# Ånge kommunhus

SKISS ENTRÉPLAN 2022 09 30

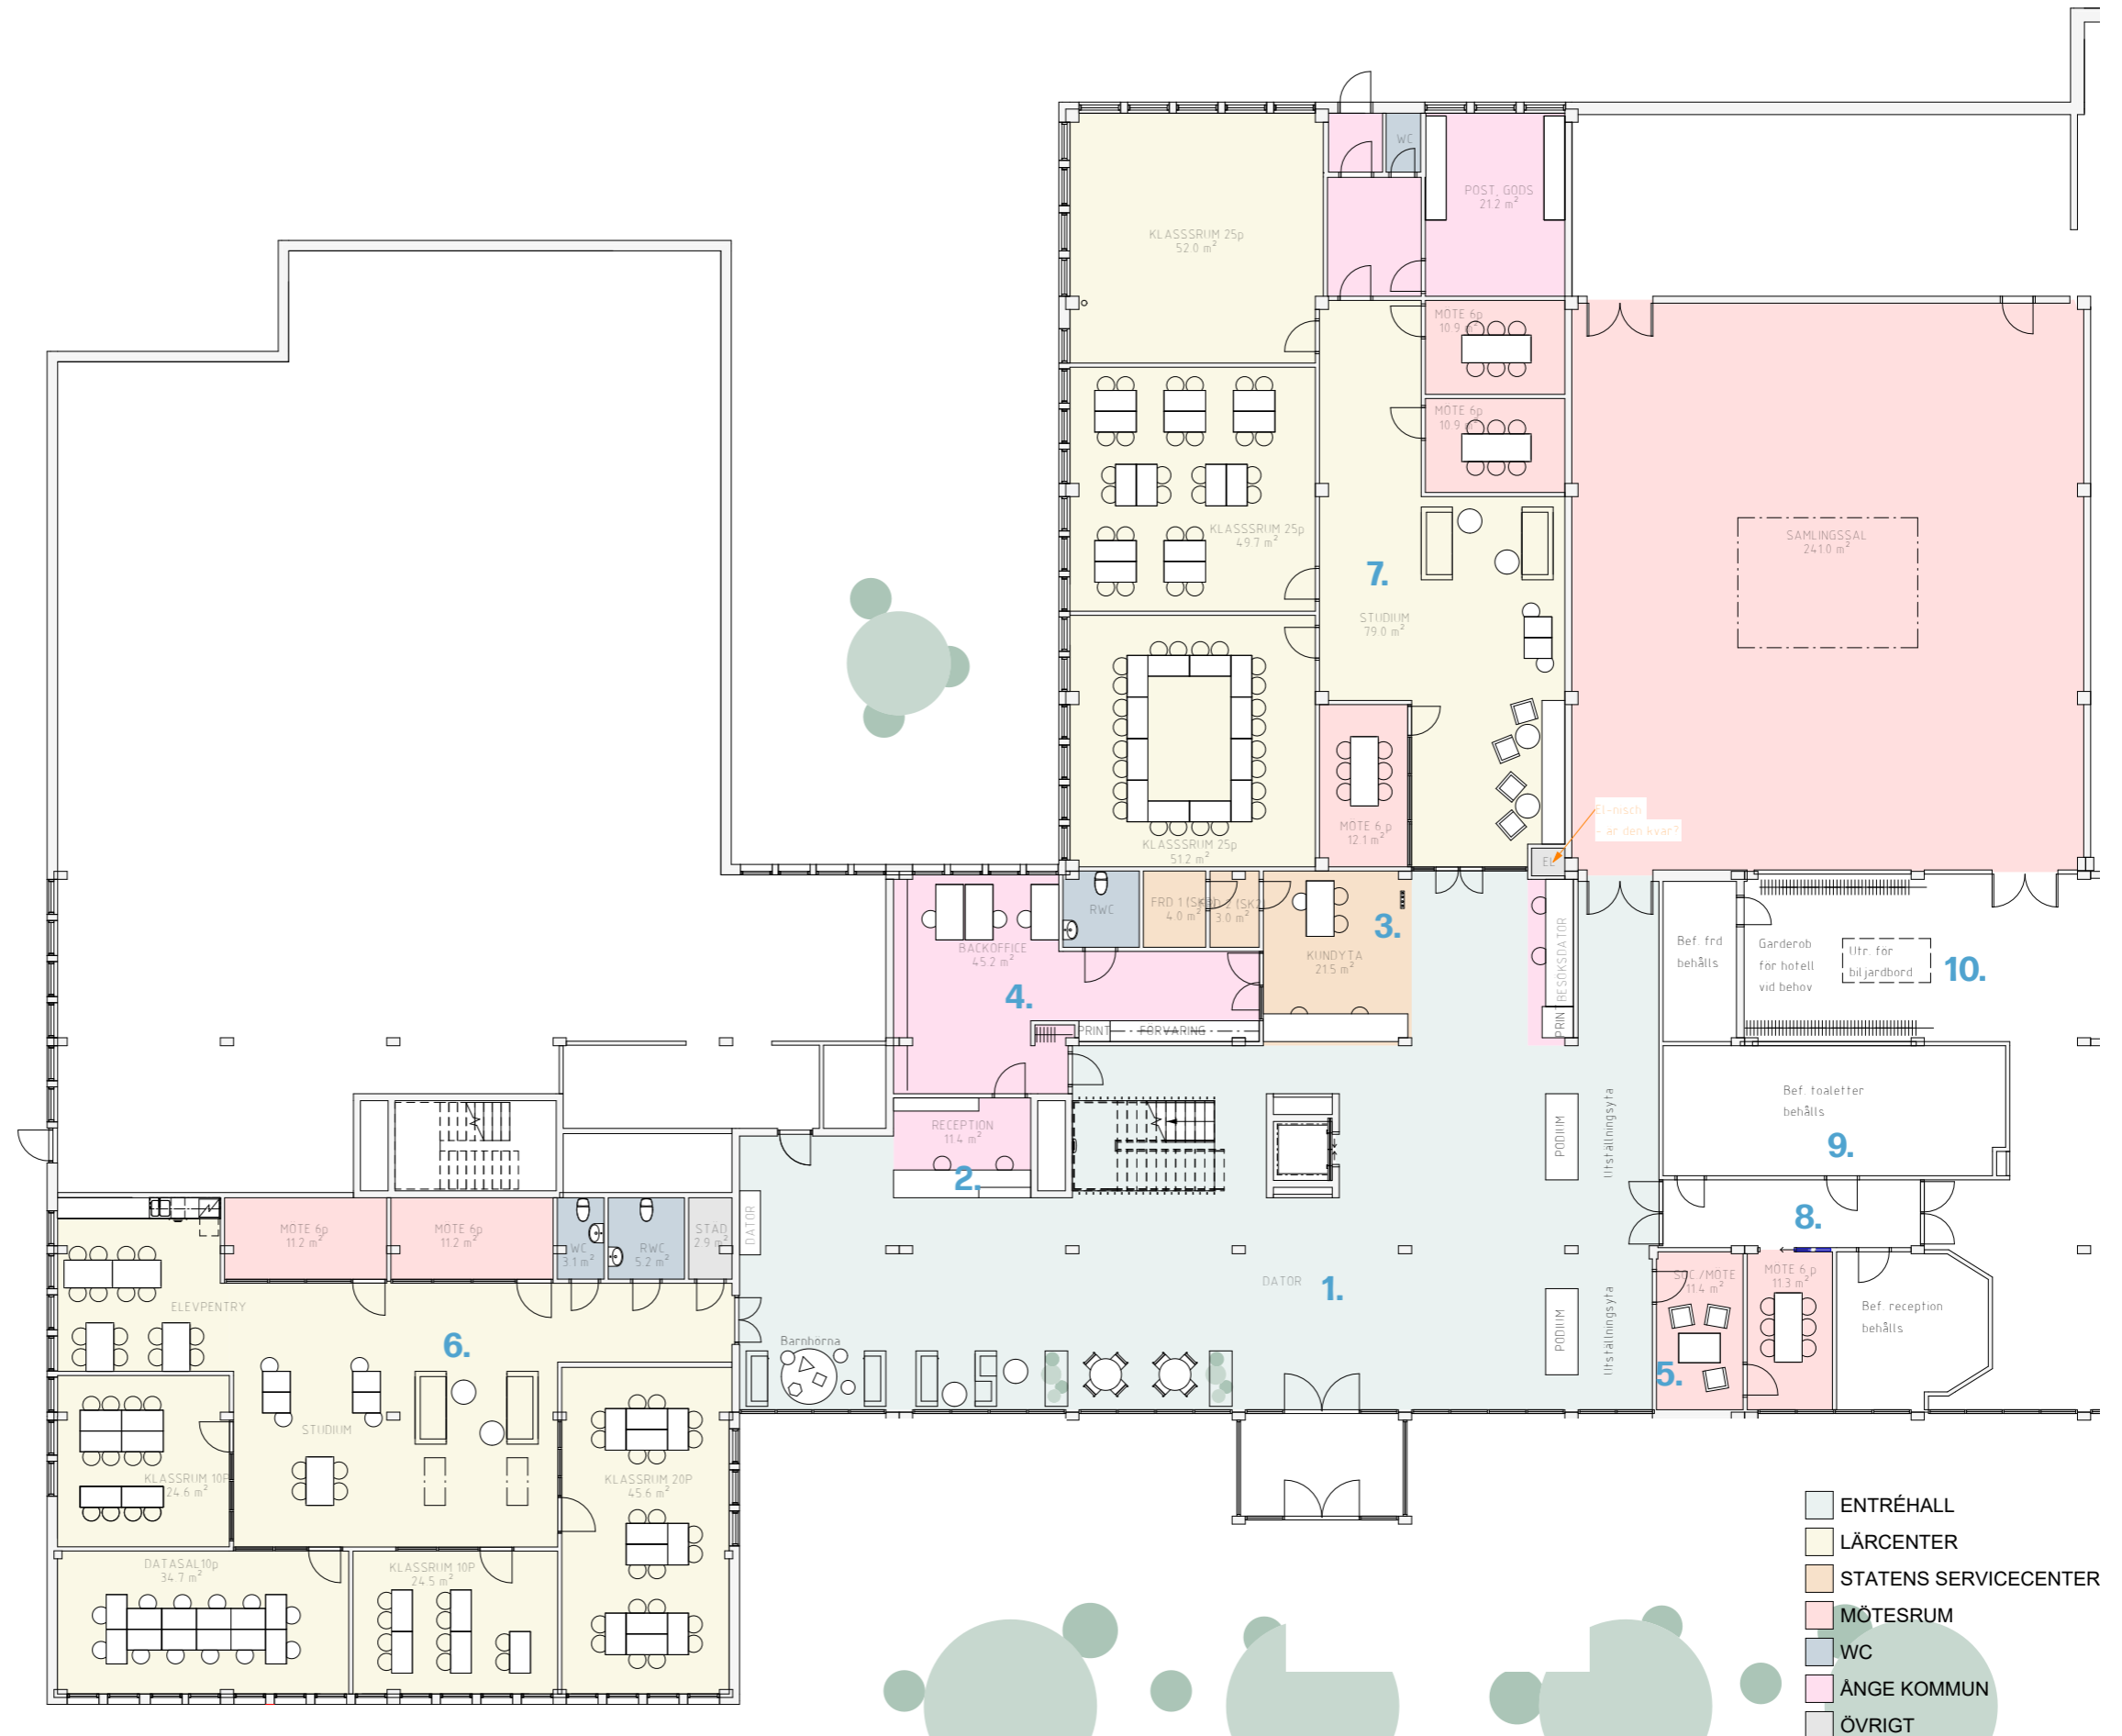
1. Frågan om flytt av entré hänger ihop med utemiljön - måste studeras ett varv till!
2. Ev. behövs nödutgång kvar här, (utrymning från garage?) - kollas mot brand!
3. Här finns en nödutgång idag - kollas mot brand!
4. Avgränsning mot hotellet - hur nyttjas mellanzonen och vilka avgränsningar behövs?
5. Ingår hotellets yta i projektet?
6. Ska samlingsalen ingå i projektet? Är önskemålen avdelningsbarhet?
7. Räcker ytan för behoven?
8. Skalskydd mellan entréhall och lärcenter/mötesdelar? (kan behövas för brandzonering hsh)
9. Förslag RWC i samma läge som nuvarande, men behöver vara större. Ev. svårt pga pelare att ha entré från entréhall.
10. Delen för lärcenter har studerats om efter platsbesöket pga befintliga väggglägen som nästan var samma som i förra skissen och två takfönster.
11. Små telefon/mötesrum har efter feedback gjorts om till större - ok?
